Le **18 DEC. 2015**

Nos réf : EE-1100-15

**Avis de l'autorité environnementale sur  
le projet de ZAC Port-Chemin-Vert  
à Aubervilliers (Seine-Saint-Denis)**

Fig 4 Le programme d'aménagement et son environnement (source : étude d'impact).

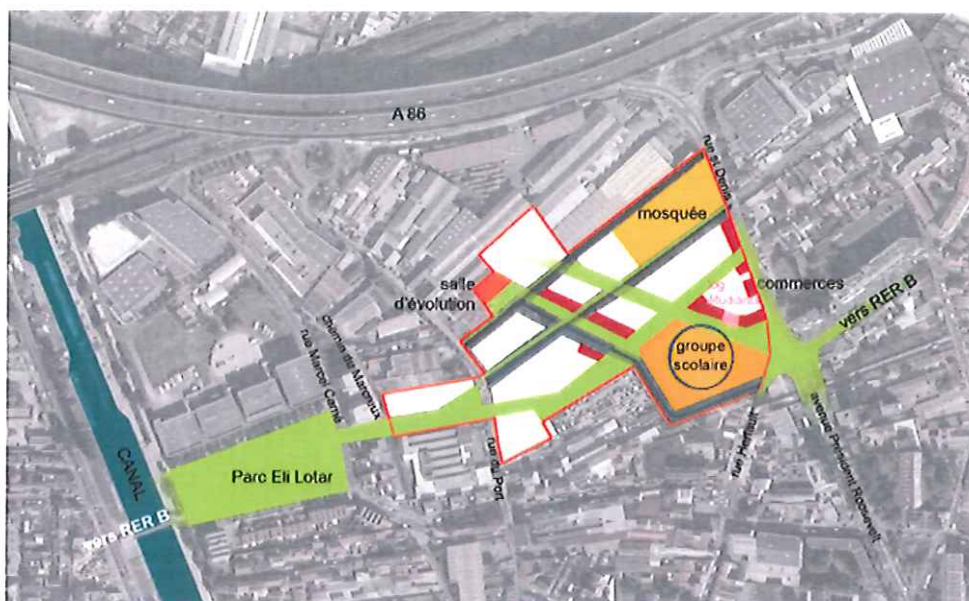
Toutefois, l'autorité environnementale constate l'insuffisance de l'analyse des transitions entre le futur quartier et les quartiers voisins, notamment compte tenu de la hauteur (R+9) de certains bâtiments. Le dossier présente bien une maquette en 3D en page 24. Des cônes de vues panoramiques présentant les futures transitions auraient été appréciés.

Alors que l'étude d'impact citait dans l'état initial l'absence d'harmonie entre le site et les quartiers voisins, il aurait été utile de pouvoir visualiser les futures franges proposées par le projet entre le site et les quartiers environnants. Compte tenu de l'arrivée des futurs habitants, il aurait également été utile de pouvoir disposer des éléments visuels entre le site et, par exemple, les façades sud, est et nord du projet comportant des zones industrielles (les entreprises Miele Bois et Cie, Best Montain, Geslot-Glups, Zifel, etc). L'autorité environnementale aurait apprécié qu'une analyse paysagère soit menée sur les transitions entre les nouveaux secteurs habités et les zones industrielles ou déqualifiées environnantes et les aménagements spécifiques proposés pour atténuer les coupures paysagères trop brutales.
